**VALUTAZIONI RELATIVE A DUE SITI ESISTENTI INTERESSATI
DALLE DISPOSIZIONI DELL'ART. 26 DEL P.T.C.P.
“*ZONE ED ELEMENTI CARATTERIZZATI DA FENOMENI
DI DISSESTO E INSTABILITA*”**

PIANO PROVINCIALE LOCALIZZAZIONI EMITTENTI RADIO TELEVISIVE: RIF. VS.
LETTERA PROT. 105240 DEL 27.11.2001.

Figura 1: stralcio di carta geologica su base C.T.R. 1:10.000 redatta dalla Regione E.R. (rilievo preliminare alla carta di prossima pubblicazione).

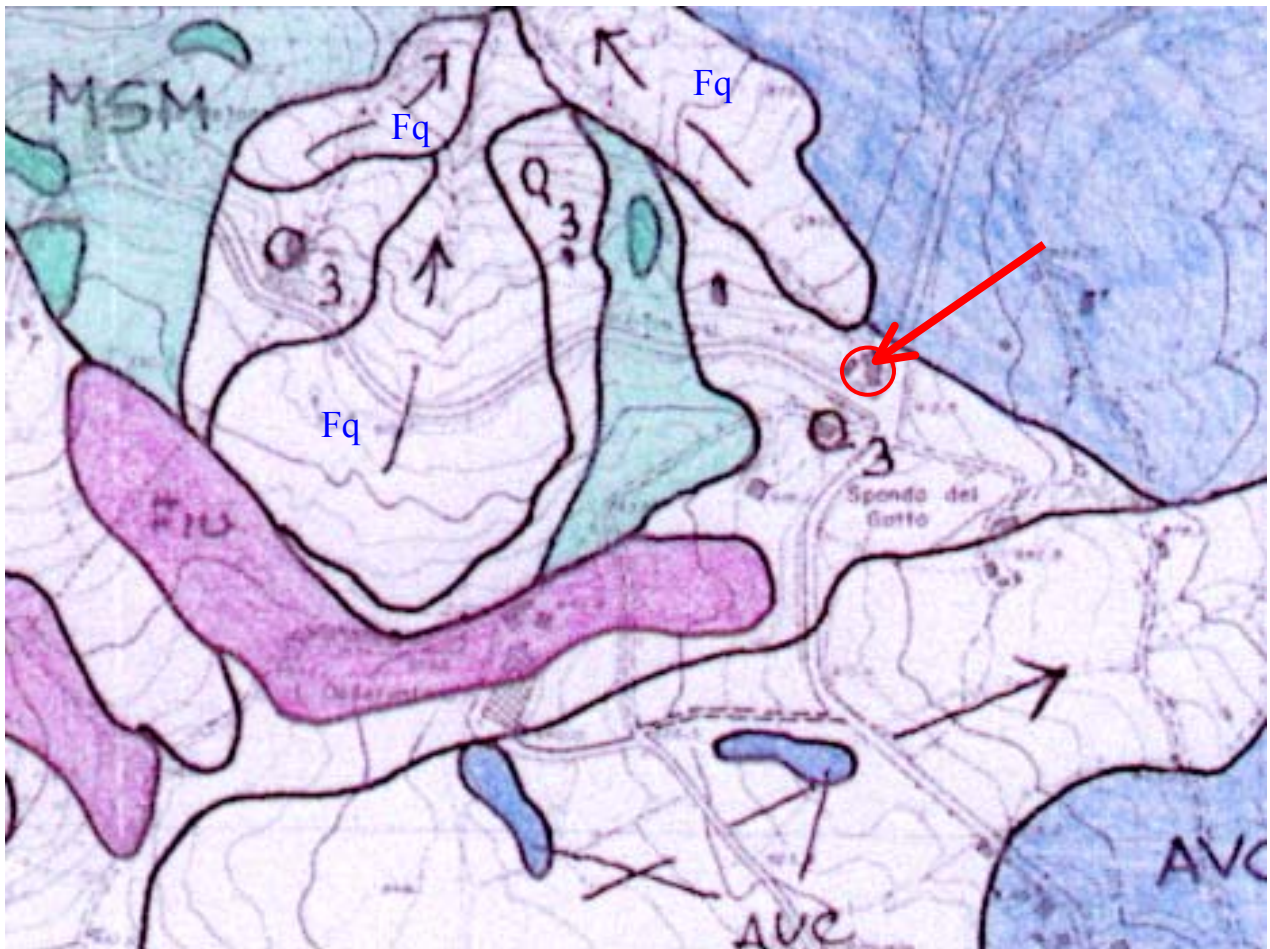
al fine di trarre elementi di valutazione sulle condizioni di stabilità dell'area si è esaminata la carta geologica regionale su base CTR 1:10.000, preliminare all'elaborato che verrà prossimamente pubblicato, e si sono consultate le foto aeree a colori (volo 1976). Considerata la modesta consistenza dell'opera non si è ritenuto di procedere ad ulteriori particolari verifiche. L'infrastruttura in esame è peraltro posta in concomitanza di un fabbricato la cui porzione più antica risale a circa 70 anni fa e che si presenta in buone condizioni di assetto statico. Dall'esame della carta geologica regionale, si evince che il fabbricato è non ubicato in area di frana quiescente, bensì su depositi di versante (**a3**), ossia materiali detritici accumulati per gravità e ruscellamento. Il corpo di frana quiescente (**Fq**) risulta mappato in area a valle del fabbricato, quindi non in interferenza con l'area d'interesse (vedi figura 1).

Dall'esame delle foto aeree non sono altresì ravvisabili segni indicatori di dissesto in prossimità del fabbricato a cui è solidale il traliccio.

Figura 2: stralcio di carta geologica su base C.T.R. 1:10.000 redatta dalla Regione E.R. (rilievo preliminare alla carta di prossima pubblicazione). Il punto rosso, indicato con la freccia, identifica l'ubicazione del traliccio di cui trattasi.

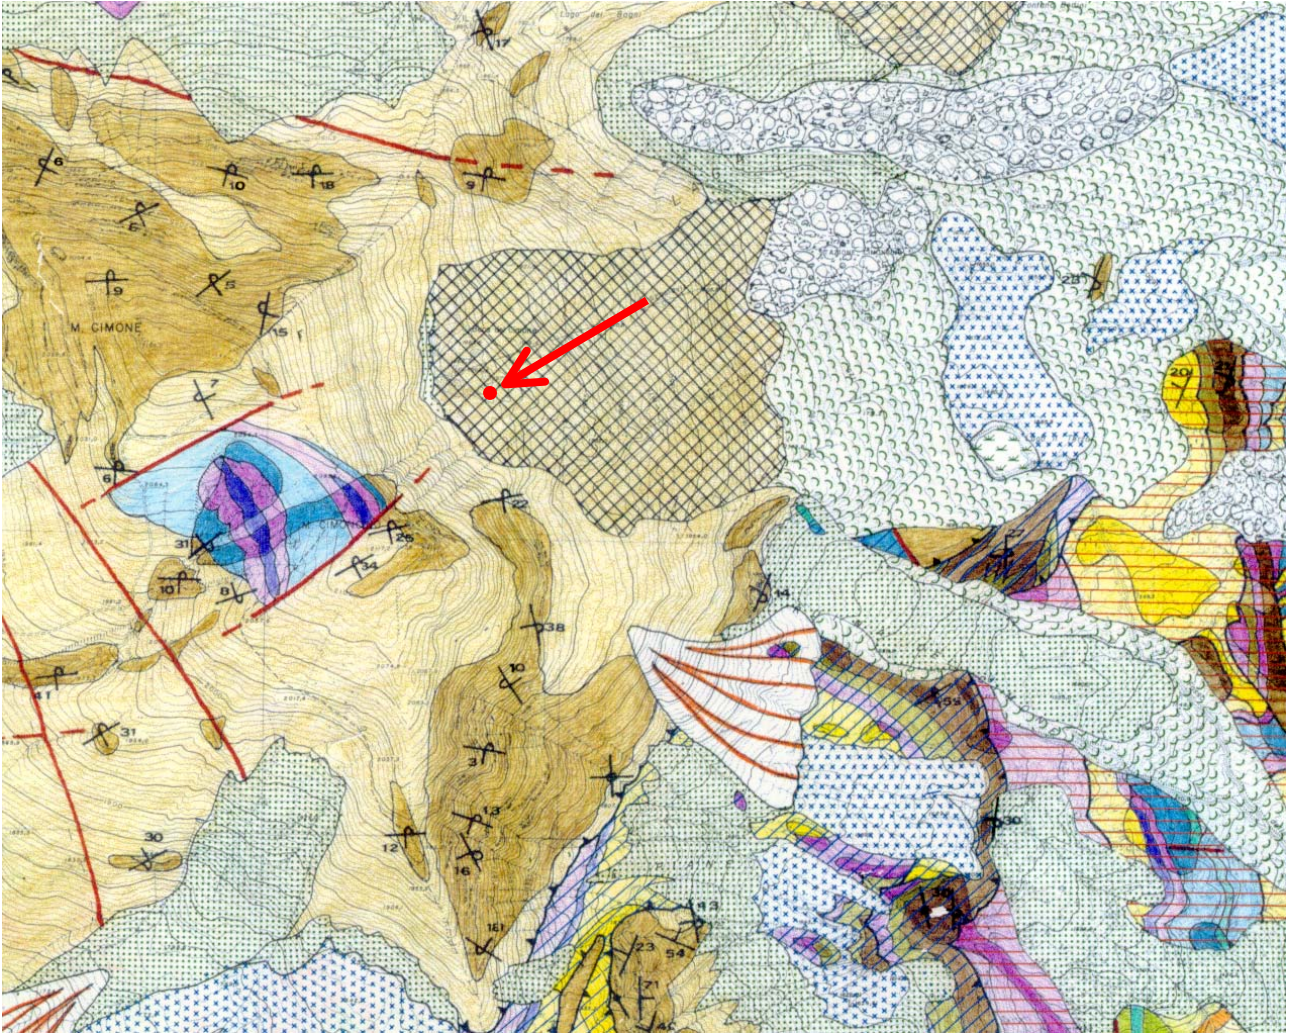
L'impianto di cui trattasi è ubicato in prossimità del punto d'arrivo dell'esistente seggiovia, ad Est del Monte Cimone e ad una quota di 1976 m. slm..

Dall'esame della carta geologica regionale, si desume che il traliccio risulta ubicato su di un corpo di frana classificato come "frana di crollo o scivolamento di blocchi", che ha anticamente interessato le formazioni arenacee affioranti e che, allo stato attuale, non presenta evidenze tali da far ravvisare possibili rimobilizzazioni delle coltri detritiche.
